Wasser- und Bodenverband „Ryck-Ziese“

Stellungnahme zum Vorentwurf des Bebauungsplanes Nr. 26 „Wohnen nordöstlich des Dorfkernes“ OT Ahrendsee der Gemeinde Sundhagen im beschleunigten Verfahren nach § 13 b BauGB, mit Begründung, ohne Umweltbericht, Stand 03.03.2023
Ihr Schreiben vom 25.04.2023

Ahrendsee
Vorflutgraben 7/1

Übersichtskarte Gewässer

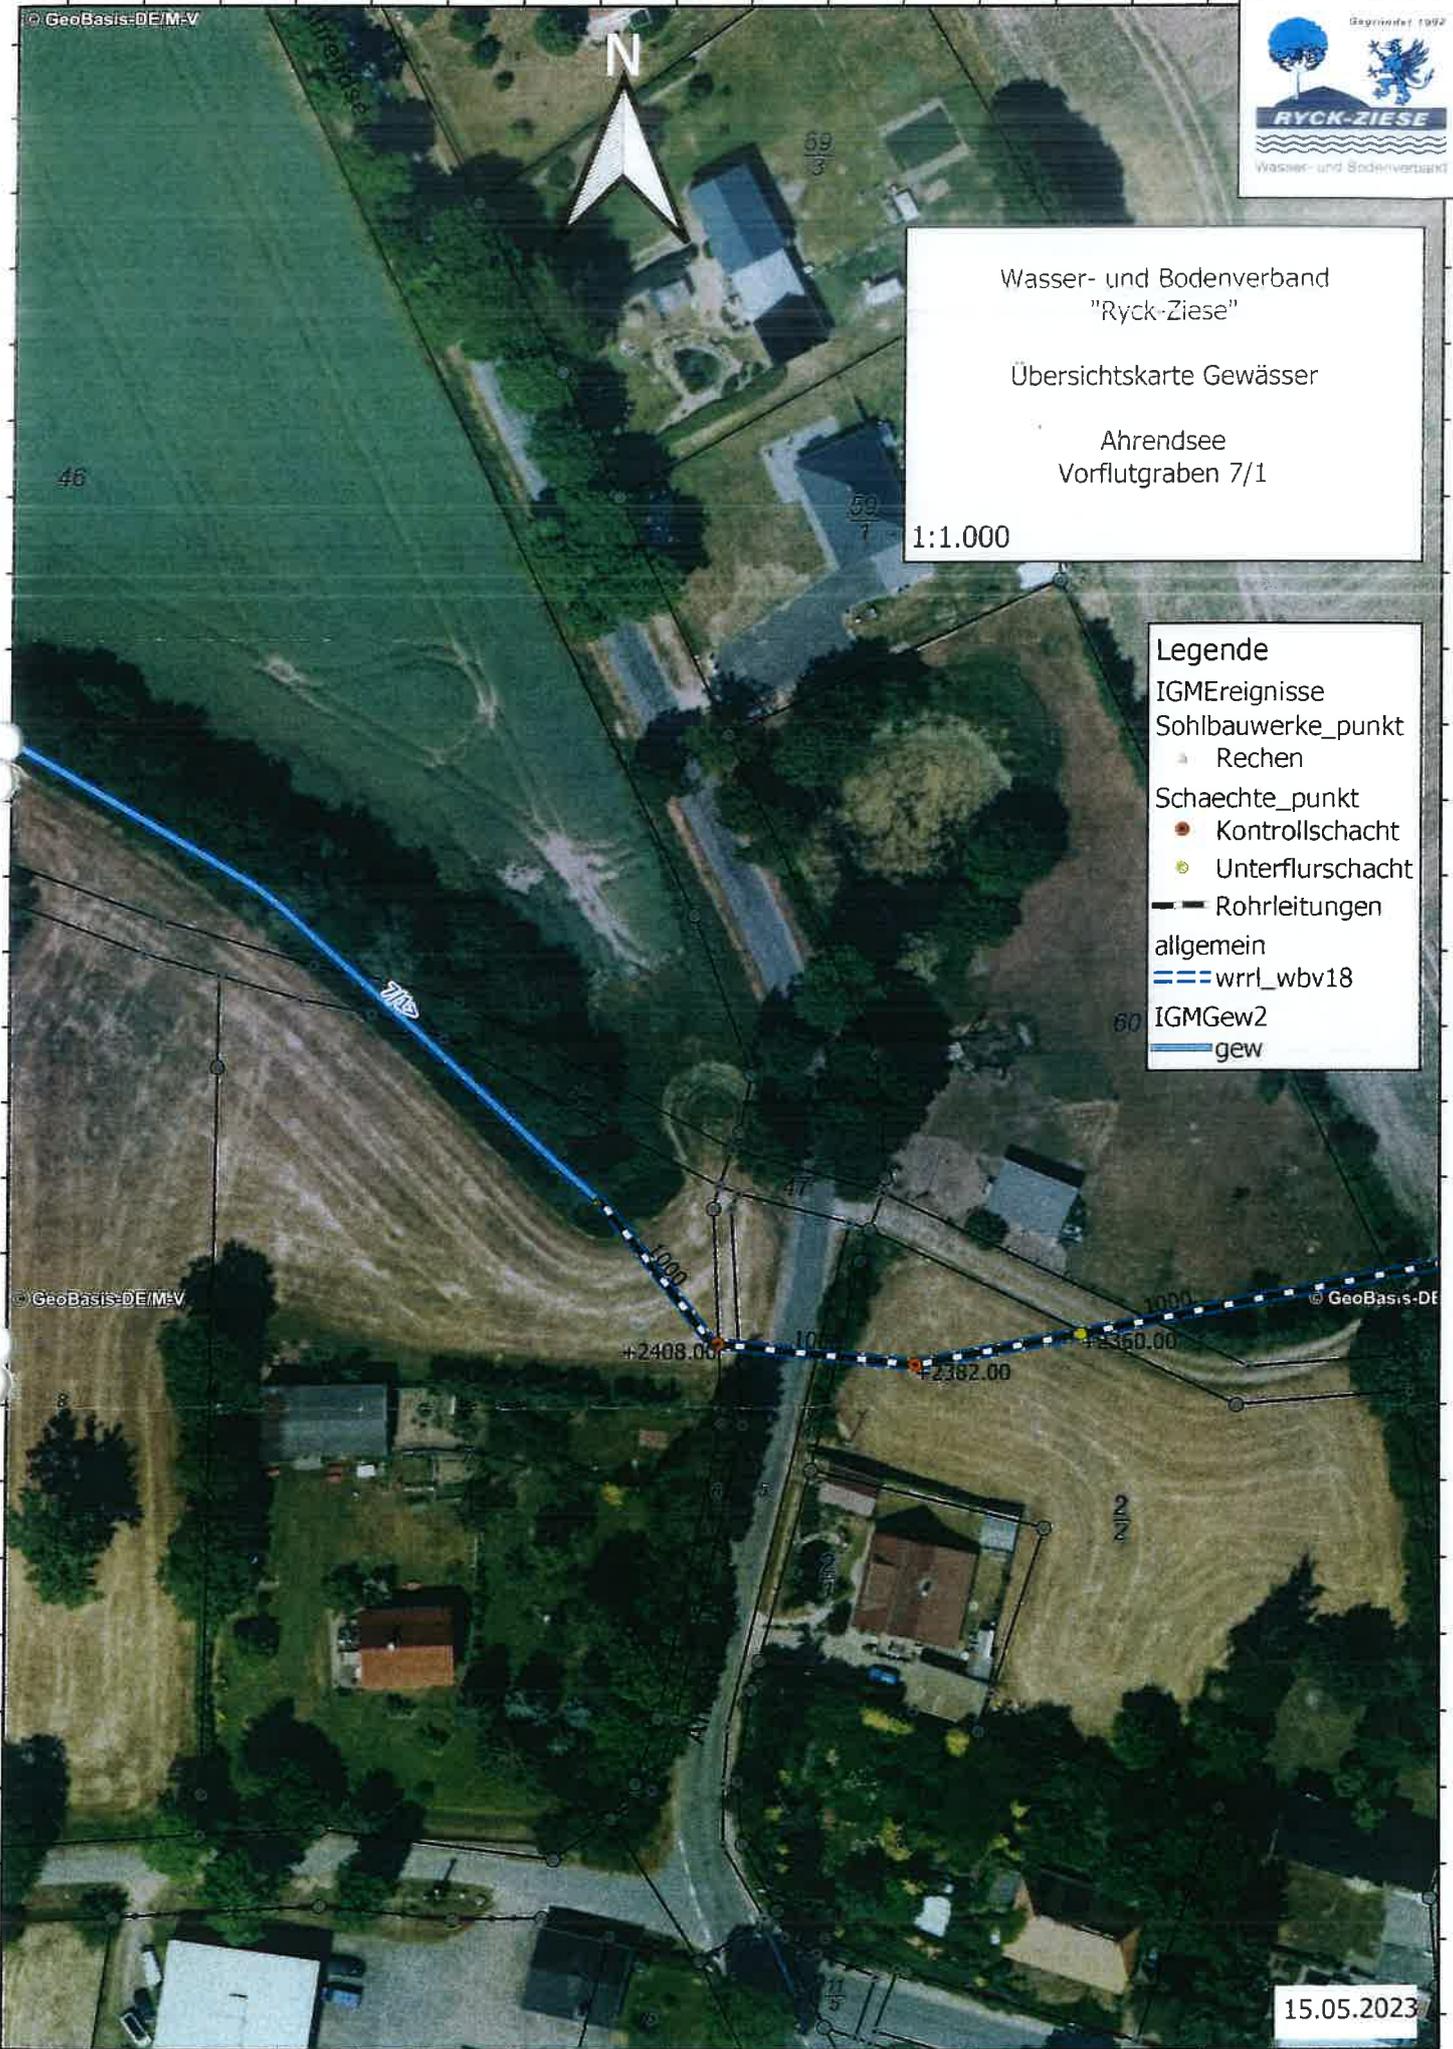
Der verrohrte Vorfluter 7/1 Beton DN 1000 (siehe Kartenausschnitt) liegt in dem Bereich in einer Tiefe von 5 m. Bei Reparaturen reicht dann eine Arbeitsbreite von 10 m nicht aus.

Der Gewässerrandstreifen (5 m ab Böschungsoberkante bzw. ab Rohrleitungsachse bei verrohrten Gewässern) soll in seiner Funktion nach erhalten bleiben (siehe dazu § 38 des Wasserhaushaltsgesetzes WHG und § 29 der Satzung des WBV „Ryck-Ziese“). Anlagen an Gewässern sind so zu errichten, zu betreiben, zu unterhalten und stillzulegen, dass keine schädlichen Gewässerveränderungen zu erwarten sind und die Gewässerunterhaltung nicht mehr erschwert wird (§ 36 WHG).

Im Gewässerrandstreifen dürfen bauliche Anlagen nicht errichtet, Zäune nicht gebaut oder Aufschüttungen vorgenommen werden. Grundstückseigentümer, Anlieger und Hinterlieger haben die Unterhaltungsmaßnahmen am Gewässer gem. § 41 WHG und § 66 Landeswassergesetz MV (LWaG) zu dulden.

Gem. § 29 Absatz 1 und 2 der Satzung des Wasser- und Bodenverbandes „Ryck-Ziese“ dürfen innerhalb des Schutzbereiches des Vorfluters (5 m ab Gewässeroberkante bzw. Rohrleitungsachse) Bäume, Sträucher und Hecken nur so gepflanzt werden, dass Unterhaltungsarbeiten nicht erschwert werden.

Es ist also sinnvoll den geschützten 5 m Randstreifen ab Oberkante des offenen Grabens 7/1 aus dem Plangebiet herauszunehmen und die Planungsgrenze anzupassen.
